国立研究開発法人日本原子力研究開発機構

大洗研究所（南地区）高速実験炉原子炉施設（「常陽」）

第6条（外部からの衝撃による損傷の防止）に係る説明書

の新旧対比表

第1図 予備散水設備の設置方針

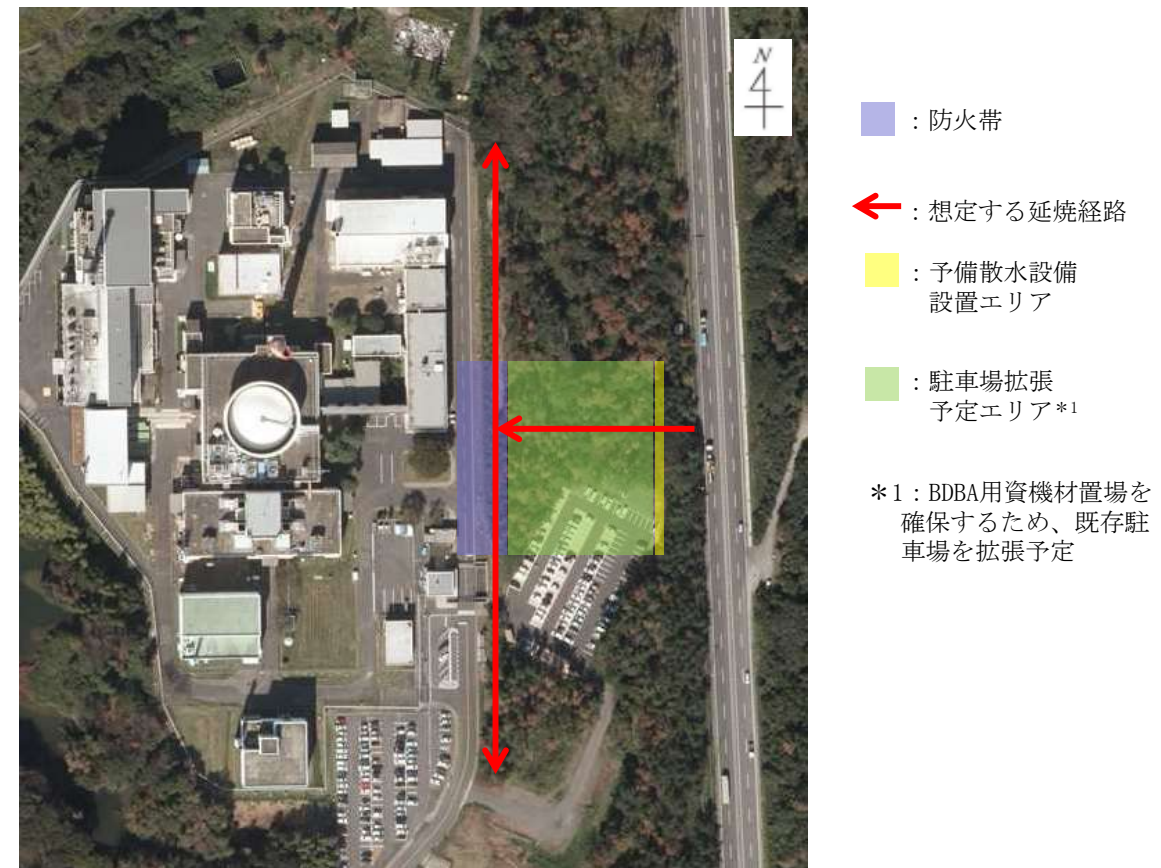
*1：BDDBA用資機材置場を確保するため、既存駐車場を拡張予定

*2：「動力消防ポンプの技術上の規格を定める省令」
第16条別表に定めるB-1級（規格放水量：1.5m³/min
以上）と同程度の放水量に相当

駐車場拡張
（BDDBA 用資機
材置場確保）等
に伴う予備散水
設備の設置場所
及び放水量の見
直し
